NAŠE ZNAČKA
ŘSZKUH/03776/24-236

Vyjádření k PD na stavbu „Zvýšení disponibility výkonu TNS Nedakonice v systému AC 25kV“

SITUACE
Zvýšení disponibility výkonu TNS Nedakonice v systému AC 25 kV
SO 12-50-02 TNS Nedakonice, sjezd z komunikace III/4273
M 1:200

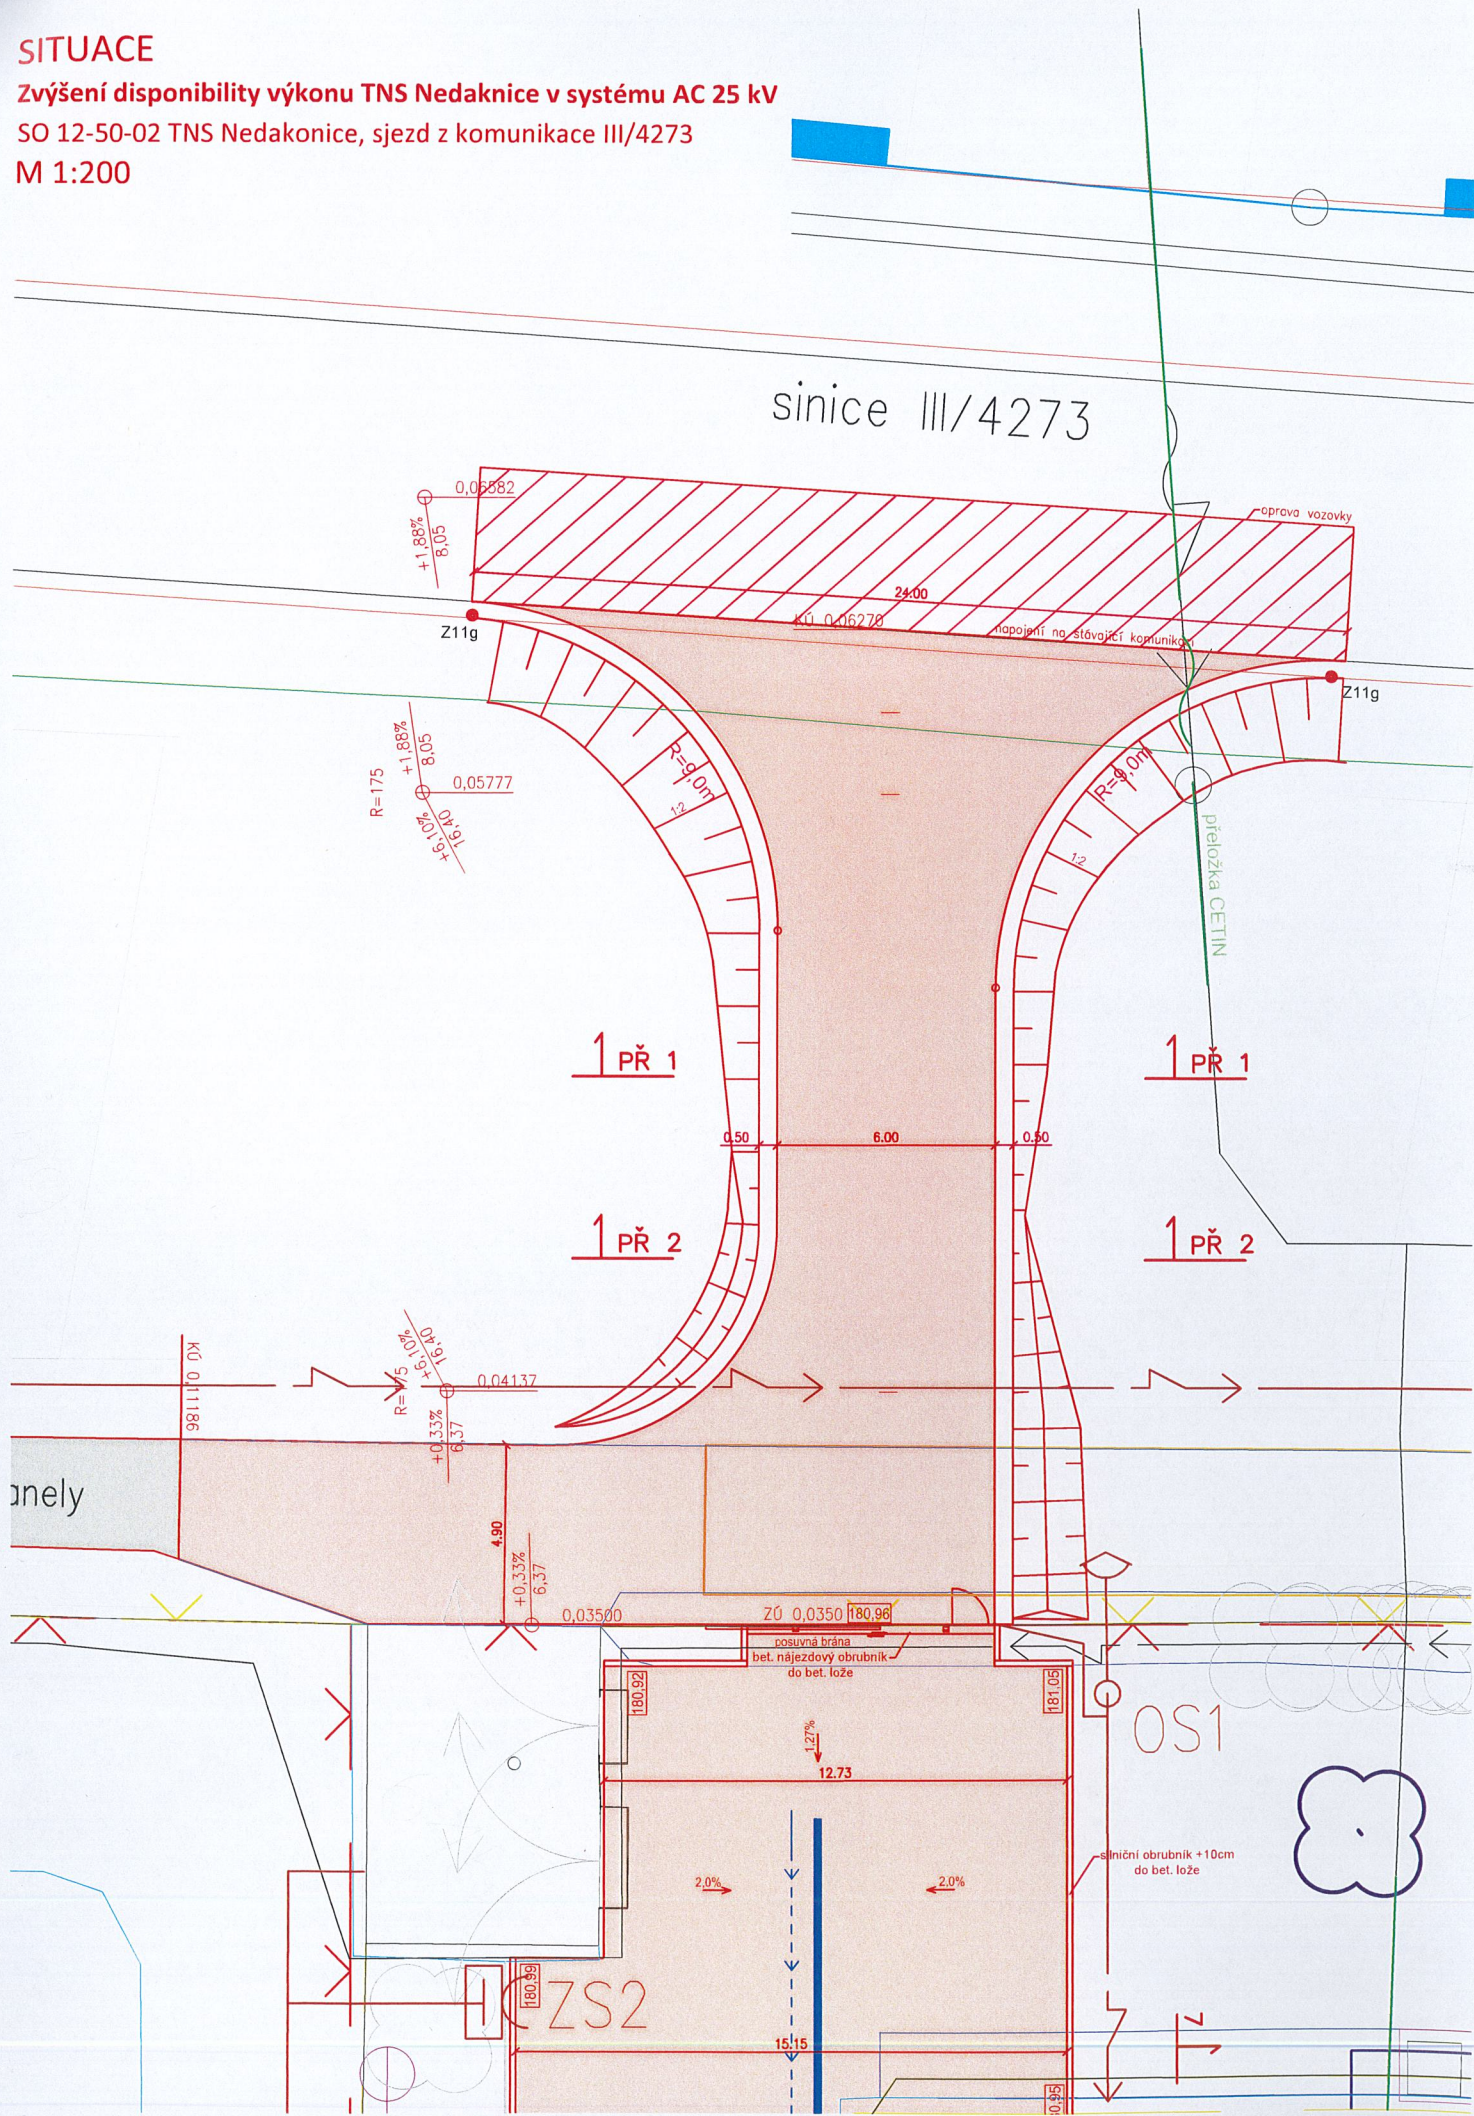
Předmětná stavba spočívá mimo jiné v umístění a realizaci nového komunikačního napojení ve staničení km 0,299 (vpravo), v uzlovém úseku „K letišti“, silnice III/4273. V rámci stavby bude provedena také přeložka přípojky NN k čerpací stanici.

3. Stavební řešení sjezdu bude provedeno tak, aby se zabránilo stékání srážkové vody na pozemní komunikaci a jejímu znečištění a rovněž opačně z pozemní komunikace na přilehlou nemovitost.

5. ŘSZK se nebude jakkoli podílet na přeložce přípojky NN k čerpací stanici. Tato přeložka bude po dokončení písemně předána ŘSZK, spolu se zaměřením skutečného provedení.

6. Min. 14 dní před provedením přeložky přípojky NN do čerpací stanice bude provedeno místní šetření, na kterém bude dohodnut postup prací. Upozorňujeme, že je nutné zabezpečit kontinuální přívod el. energie do čerpací stanice tak, aby nemohlo dojít k zaplavení podjezdu.
